**Verslag huishoudelijke elektrische installatie op laagspanning en zeer lage spanning****Algemeen:**

Referentie: 011-20260812-03	Datum controle: 12/08/2026
Keurder: 011

Eigenaar: [REDACTED]	EAN-code: 541448820060990974
Adres installatie: Zavelstraat 19, 2800 - Mechelen	Nummer teller(s): 1SAG3100176788
	Distributienetbeheerder installatie: Fluvius
Datum uitvoering installatie:	☒ Vóór 01/10/1981 ☐ Tussen 01/10/1981 en 01/06/2020 ☐ Vanaf 01/06/2020
Type:	☒ Wooneenheid ☐ Niet-huishoudelijk ☐ PV ☐ Batterij ☐ Laadpaal

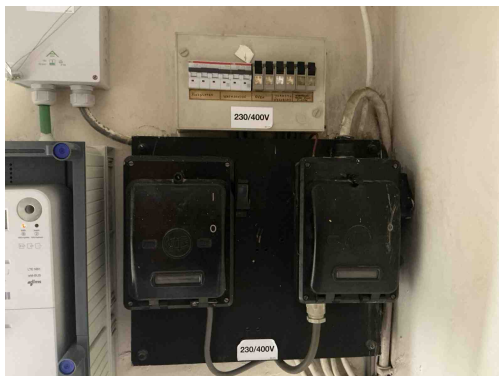
B17 - De voedingsspanning is niet op elk bord vermeld (Boek 1: 3.1.3.3).

Opmerking: Oa alle borden

B26 - Het elektrisch bord kon niet gedemonteerd worden (Boek 1: 5.3.5.1).

Opmerking: Oa bord 2 en 3

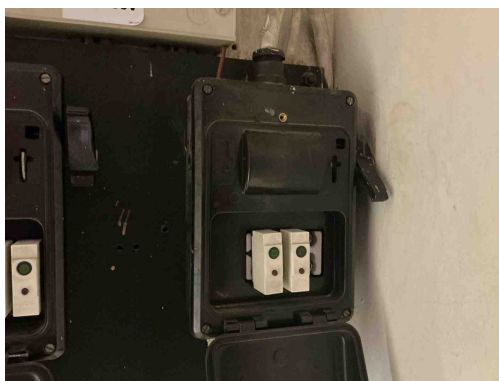
B04 - De aanduiding van de kringen, klemmen en/of schakelapparatuur ontbreekt, is onjuist of is onvolledig (Boek 1: 3.1.3.1/5.1.6.1).

Opmerking: Oa bord 2 en 3

B30 - De houder van de beveiliging in een huishoudelijke ruimte is niet voorzien van aangepaste kalibreerelementen (Boek 1: 5.3.5.5).

Opmerking: Oa bord 2 en 3

D08 - De nodige markeringen op de beveiligingstoestellen ontbreken of zijn onleesbaar (Boek 1: 5.3.5.5).

Opmerking: Oa bord 2 en 3 en 1

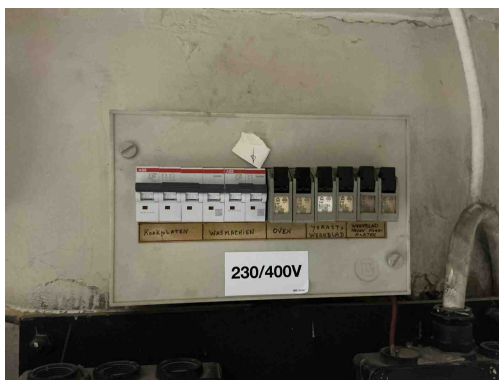
B04 - De aanduiding van de kringen, klemmen en/of schakelapparatuur ontbreekt, is onjuist of is onvolledig (Boek 1: 3.1.3.1/5.1.6.1).

Opmerking: Oa bord 2 en 3

B30 - De houder van de beveiliging in een huishoudelijke ruimte is niet voorzien van aangepaste kalibreerelementen (Boek1: 5.3.5.5).

Opmerking: Oa bord 2 en 3

B06 - Het elektrisch verdeelbord heeft niet de minimale beschermingsgraad IPXX-B in een gewone ruimte (Boek 1: 4.2.2.3).

Opmerking: Oa bord 3

D08 - De nodige markeringen op de beveiligingstoestellen ontbreken of zijn onleesbaar (Boek 1: 5.3.5.5).

Opmerking: Oa bord 2 en 3 en 1

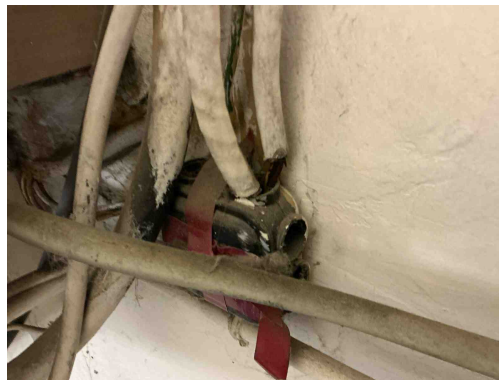
B29 - Het elektrisch verdeelbord in een huishoudelijke ruimte is niet voorzien van een deur (Boek1: 5.3.5.1).

Opmerking: Oa bord 1

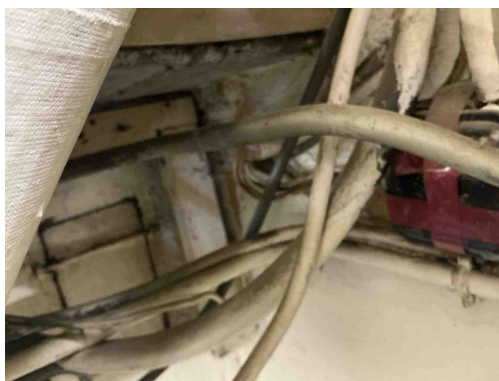
C21 - Het gebruik van geleiders van het type VOB, zonder bijkomende afscherming is niet toegestaan (Boek 1: 5.2.9.6).
Opmerking: Oa aan borden, kelder

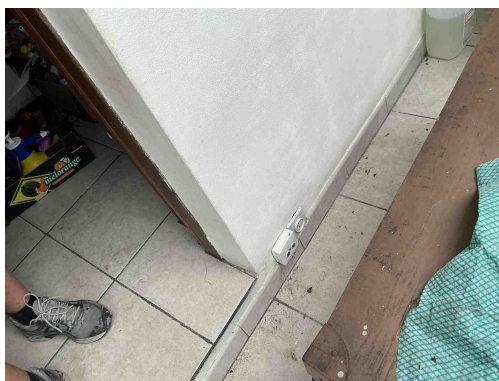
B28 - Het elektrisch verdeelbord in een huishoudelijke ruimte is niet voorzien van een achterwand (Boek 1: 5.3.5.1).
Opmerking: Oa bord 1

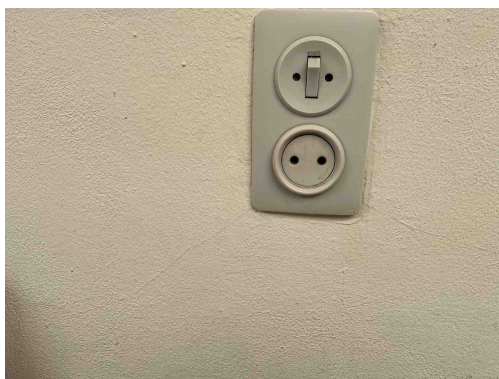
T11 - De contactdozen waarvan de toegekende stroomsterkte maximaal 16A en de toegekende spanning maximaal 250V bedraagt en niet bedoeld zijn voor de voeding van een of meerdere verbruikstoestellen voor een specifiek doel en niet geplaatst zijn in of op schakel- en verdeelborden, beschikken niet of IPXX-D (incl. gemeenschappelijke delen residentieel geheel) (Boek 1: 4.2.2.3/5.3.5.2).

Opmerking: Oa kelder, veranda, woonkamer, ..

A20 - Er bevindt zich een contactdoos zonder beschermingsgeleider in de elektrische installatie. Deze is niet geplaatst achter een differentieelstroombeschermingsinrichting met grote (max. 30mA) of zeer grote (max. 10mA) gevoeligheid.

Opmerking: Oa veranda, woonkamer, slaapkamers, ...

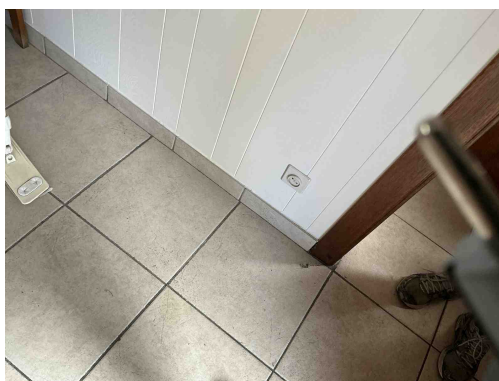
T11 - De contactdozen waarvan de toegekende stroomsterkte maximaal 16A en de toegekende spanning maximaal 250V bedraagt en niet bedoeld zijn voor de voeding van een of meerdere verbruikstoestellen voor een specifiek doel en niet geplaatst zijn in of op schakel- en verdeelborden, beschikken niet of IPXX-D (incl. gemeenschappelijke delen residentieel geheel) (Boek 1: 4.2.2.3/5.3.5.2).

Opmerking: Oa kelder, veranda, woonkamer, ..

A20 - Er bevindt zich een contactdoos zonder beschermingsgeleider in de elektrische installatie. Deze is niet geplaatst achter een differentieelstroombeschermingsinrichting met grote (max. 30mA) of zeer grote (max. 10mA) gevoeligheid.

Opmerking: Oa veranda, woonkamer, slaapkamers, ...

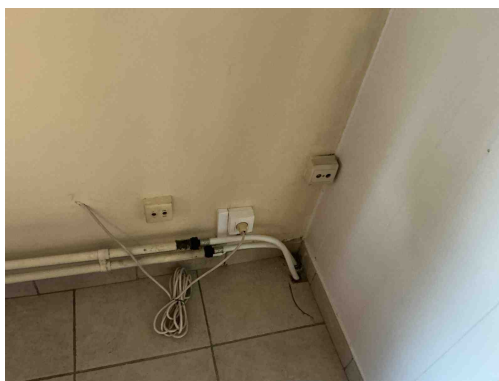
T11 - De contactdozen waarvan de toegekende stroomsterkte maximaal 16A en de toegekende spanning maximaal 250V bedraagt en niet bedoeld zijn voor de voeding van een of meerdere verbruikstoestellen voor een specifiek doel en niet geplaatst zijn in of op schakel- en verdeelborden, beschikken niet of IPXX-D (incl. gemeenschappelijke delen residentieel geheel) (Boek 1: 4.2.2.3/5.3.5.2).

Opmerking: Oa kelder, veranda, woonkamer, ..

A20 - Er bevindt zich een contactdoos zonder beschermingsgeleider in de elektrische installatie. Deze is niet geplaatst achter een differentieelstroombeschermingsinrichting met grote (max. 30mA) of zeer grote (max. 10mA) gevoeligheid.

Opmerking: Oa veranda, woonkamer, slaapkamers, ...

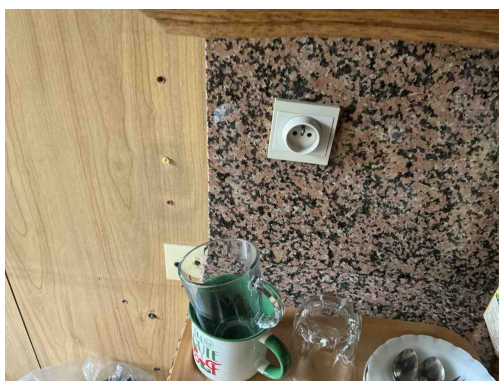
A16 - Er is geen continuïteit van de beschermingsgeleider van de contactdoos (Boek 1: 5.4.3.4).
Opmerking: Oa keuken , woonkamer

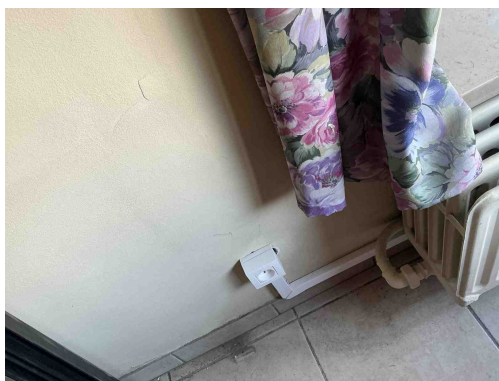
A16 - Er is geen continuïteit van de beschermingsgeleider van de contactdoos (Boek 1: 5.4.3.4).
Opmerking: Oa keuken , woonkamer

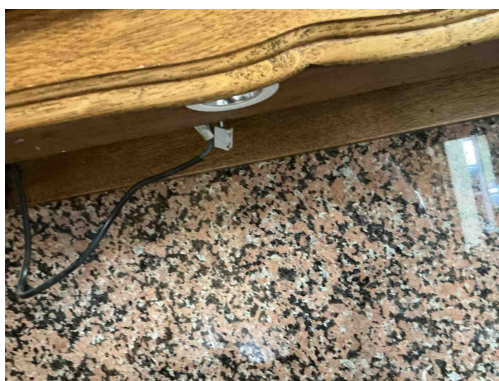
A16 - Er is geen continuïteit van de beschermingsgeleider van de contactdoos (Boek 1: 5.4.3.4).
Opmerking: Oa keuken , woonkamer

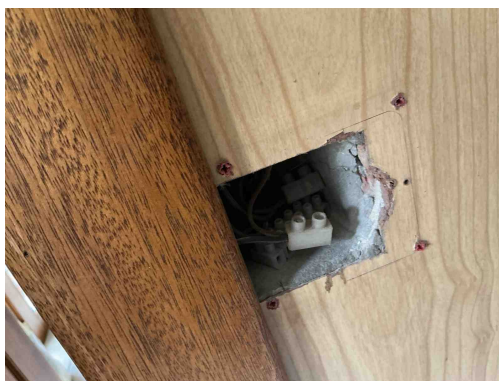
C26 - De verbindingen zijn niet gebeurd in borden, in aftakdozen, aan de klemmen van contactdozen, schakelaars of in de verlichtingstoestellen (Boek 1: 5.2.6.1).
Opmerking: Oa keuken

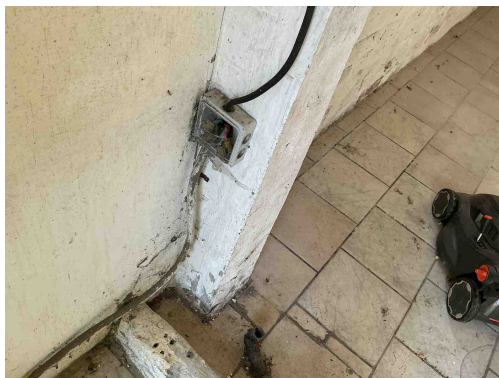
C35 - Er zijn doorverbindingen gemaakt met lusterklemmen; er kon niet aangetoond worden dat deze klemmen geschikt zijn voor de aanwezige spanning, stroom en draadsectie en dat ze "CE" zijn (Boek 1: 1.4.2.1.).

Opmerking: Oa keuken , garage

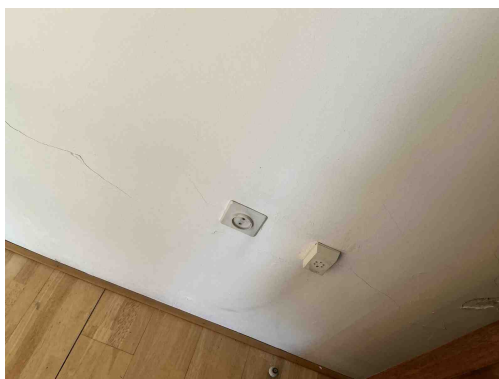
C35 - Er zijn doorverbindingen gemaakt met lusterklemmen; er kon niet aangetoond worden dat deze klemmen geschikt zijn voor de aanwezige spanning, stroom en draadsectie en dat ze "CE" zijn (Boek 1: 1.4.2.1.).

Opmerking: Oa keuken , garage

C38 - Het gebruikte kabeltype (snoerkabel) voldoet niet aan de specificaties die van toepassing zijn op voedingsleidingen voor vaste installatie (Boek 1: 1.4.2.1, 5.2.6.2).

Opmerking: Oa slaapkamer , garage

C30 - De deksels van de aftakdoos/aftakdozen ontbreken (Boek 1: 4.2.2.1, 5.2.6.1).

Opmerking: Oa garage

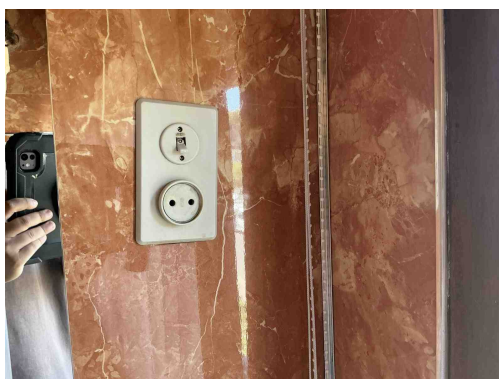
A20 - Er bevindt zich een contactdoos zonder beschermingsgeleider in de elektrische installatie. Deze is niet geplaatst achter een differentieelstroombeschermingsinrichting met grote (max. 30mA) of zeer grote (max. 10mA) gevoeligheid.

Opmerking: Oa veranda , woonkamer , slaapkamers, ...

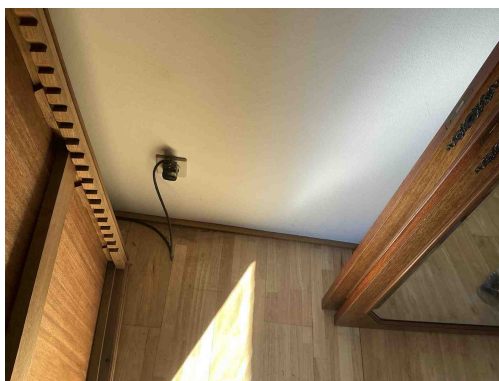
A20 - Er bevindt zich een contactdoos zonder beschermingsgeleider in de elektrische installatie. Deze is niet geplaatst achter een differentieelstroombeschermingsinrichting met grote (max. 30mA) of zeer grote (max. 10mA) gevoeligheid.

Opmerking: Oa veranda , woonkamer , slaapkamers, ...

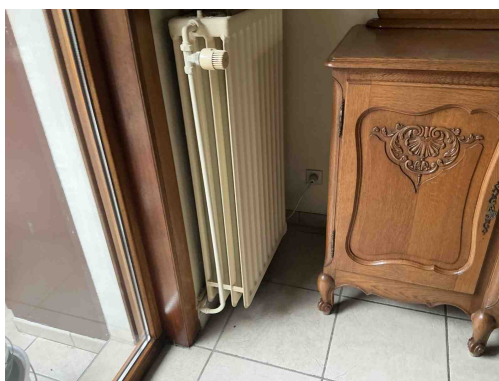
A20 - Er bevindt zich een contactdoos zonder beschermingsgeleider in de elektrische installatie. Deze is niet geplaatst achter een differentieelstroombeschermingsinrichting met grote (max. 30mA) of zeer grote (max. 10mA) gevoeligheid.

Opmerking: Oa veranda , woonkamer , slaapkamers, ...

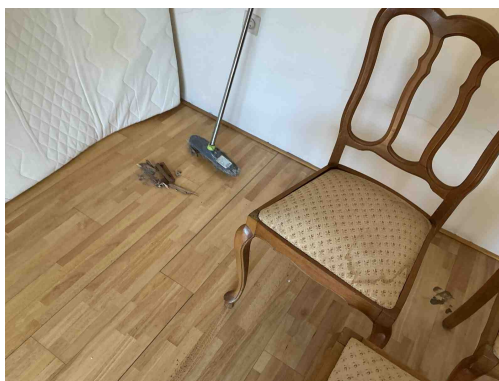
A20 - Er bevindt zich een contactdoos zonder beschermingsgeleider in de elektrische installatie. Deze is niet geplaatst achter een differentieelstroombeschermingsinrichting met grote (max. 30mA) of zeer grote (max. 10mA) gevoeligheid.

Opmerking: Oa veranda , woonkamer , slaapkamers, ...

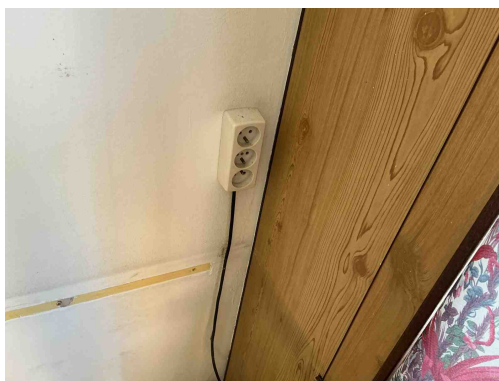
A20 - Er bevindt zich een contactdoos zonder beschermingsgeleider in de elektrische installatie. Deze is niet geplaatst achter een differentieelstroombeschermingsinrichting met grote (max. 30mA) of zeer grote (max. 10mA) gevoeligheid.

Opmerking: Oa veranda , woonkamer , slaapkamers, ...

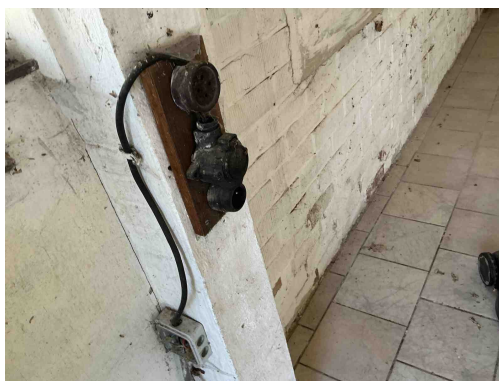
Elektrisch materieel niet geschikt voor de gebruikte toepassing.
Opmerking: Oa slaapkamer

C38 - Het gebruikte kabeltype (snoerkabel) voldoet niet aan de specificaties die van toepassing zijn op voedingsleidingen voor vaste installatie (Boek 1: 1.4.2.1, 5.2.6.2).
Opmerking: Oa slaapkamer , garage

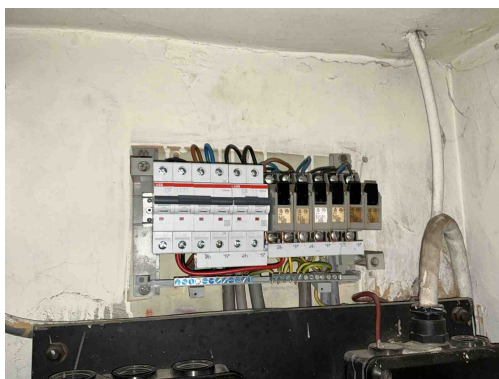
T13 - Opbouwcontactdozen en/of -schakelaars zonder achterplaatje mogen niet rechtstreeks op een brandbare ondergrond bevestigd worden (Boek 1: 4.3.3.5).
Opmerking: Oa garage
